MARCHÉ TRAVAUX POUR LA RÉHABILITATION DU BÂTIMENT A ET LA MODERNISATION DE LA BIBLIOTHÈQUE UNIVERSITAIRE DU CAMPUS MAZIER À SAINT-BRIEUC

QUESTIONS TRAVAUX – VERSION 2 MISE A JOUR LE 19/11/2026

Elevations sud et est (SURFAÇADE OSSATURE + RESILLE METAL MASQUEE)

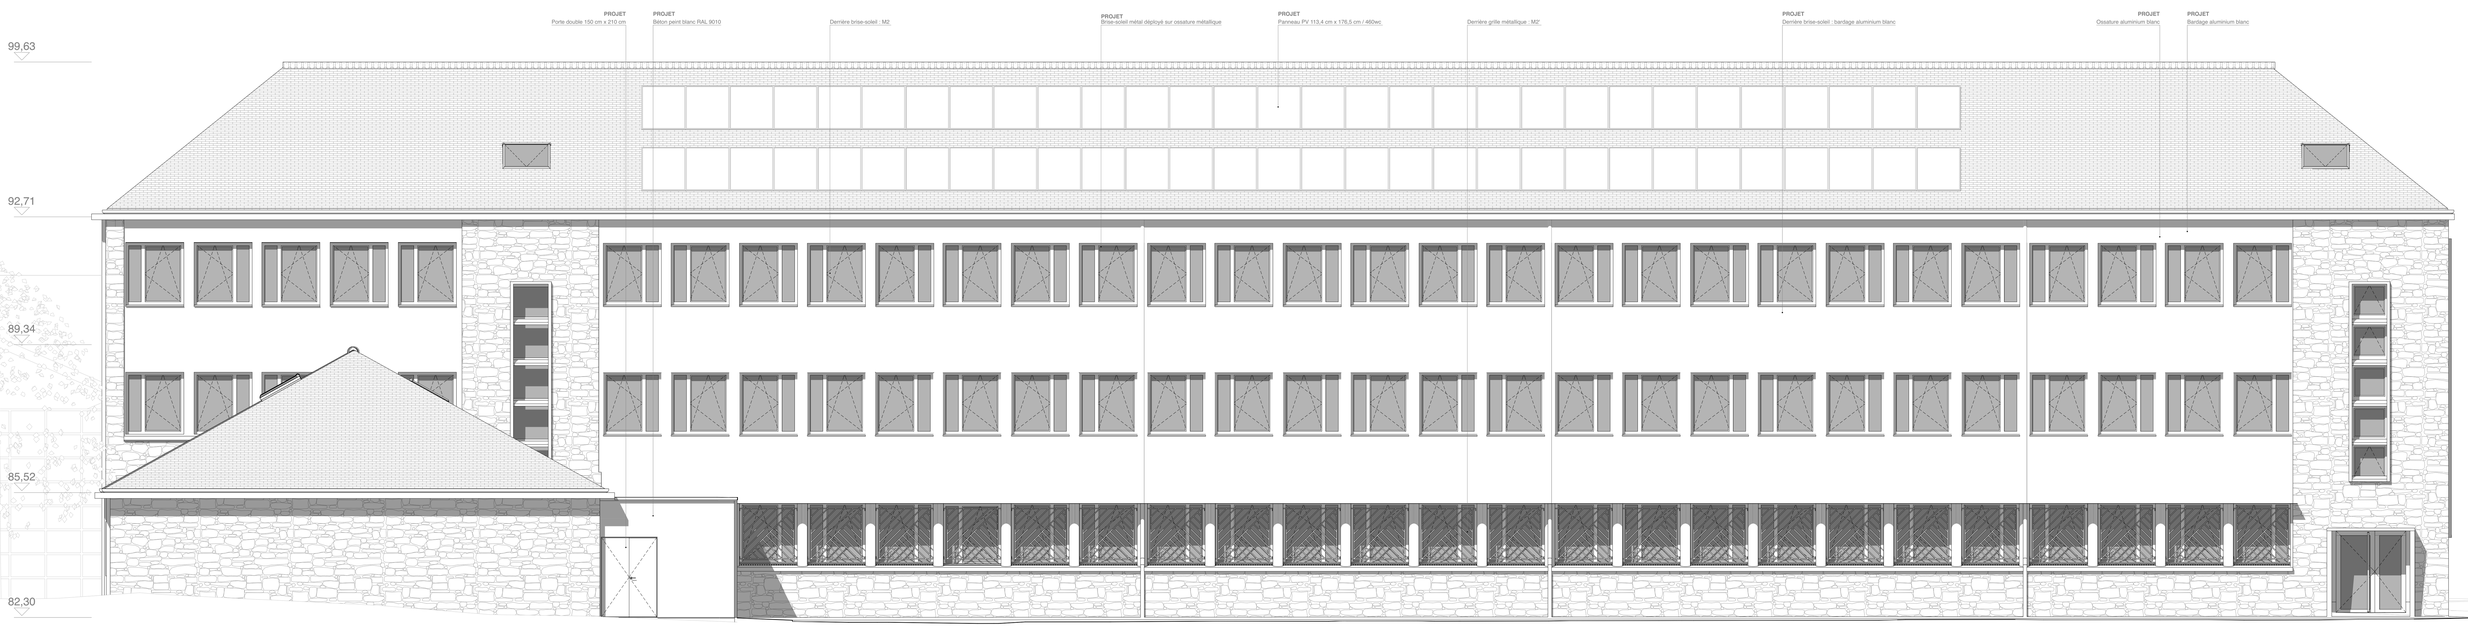
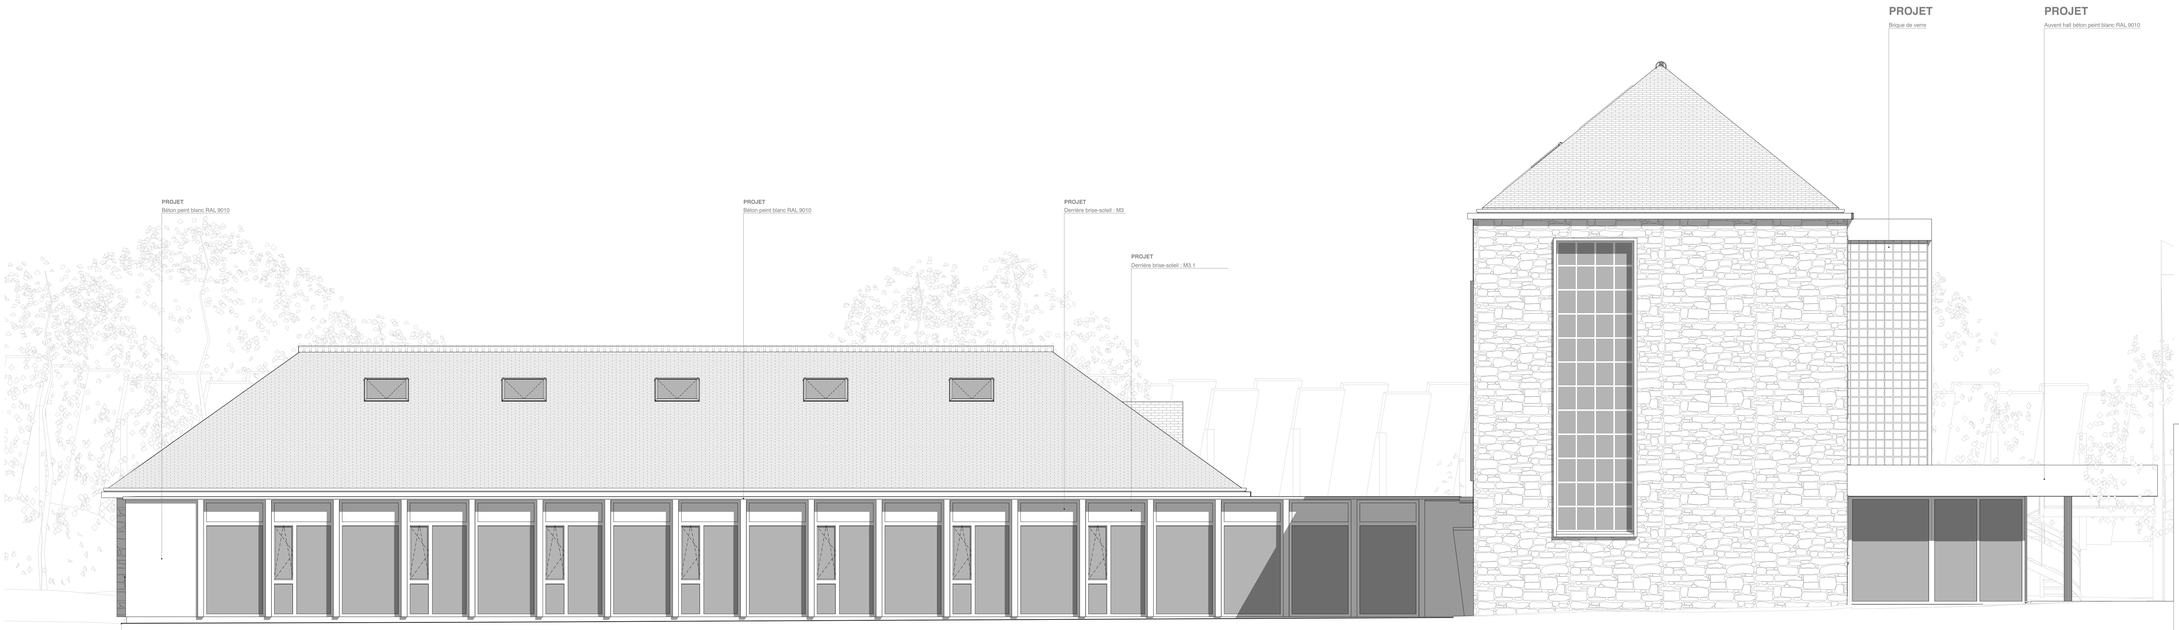
NUMÉRO DE QUESTION ET DATE	ENTREPRISE	QUESTIONS REPONSES
El. 2 18/11/2026 12:11	SA ETABLISSEMENTS QUEMARD FR - 37967058100022	Lot 07 : Les plans et CCTP sont contradictoires quant aux prestations à prévoir en façade à l'arrière de la résille cuivre : Le CCTP stipule Enduit sur ITE ép. 160mm alors que les plans indiquent "Derrière brise-soleil : bardage aluminium blanc" Pouvez-vous préciser svp ? REPONSE : chiffrer suivant CCTP un enduit sur ITE. Lot 07 : Pouvez-vous nous transmettre un plan de façade sans la résille brise-soleil ? REPONSE : Voir document ci-joint. Lot 07 : Les lames aluminium sont décrites en largeur 300 mm et 500 mm en pose alternées alors que les plans représentent des largeurs de 500 mm et 1000 mmm. Par ailleurs, les jonctions de lames semblent être alignées avec les habillages en tableaux de menuiseries. Pouvez-vous nous confirmer les attentes architecturales svp ? REPONSE : lames de 300 & 500mm dito CCTP, le calepinage sera travaillé finement avec l'architecte en EXE en s'alignant au mieux verticalement avec les tableaux de menuiseries. Lot 07 : Les finitions peinture sur les plans de façades ne sont pas décrites. Cette prestation est-elle à prévoir dans le cadre du lot 07 cage d'ascenseur, auvent hall, meneaux large du RDC en façade nord, poteau béton du bâtiment B, façade noyau central, ... ? REPONSE : Les peintures extérieures sont décrites au LOT13-Peinture sur l'ensemble des bétons apparents (y compris derrière résille (i.e. hors surfaces pierre, enduit, bardage). À noter que le peintre utilisera l'échafaudage du lot Bardage pour réaliser ses travaux (convention de prêt). Lot 07 : Pouvez-vous nous transmettre un plan de repérage des finitions de façades svp ? REPONSE : voir élévations suivant réponse précédente.
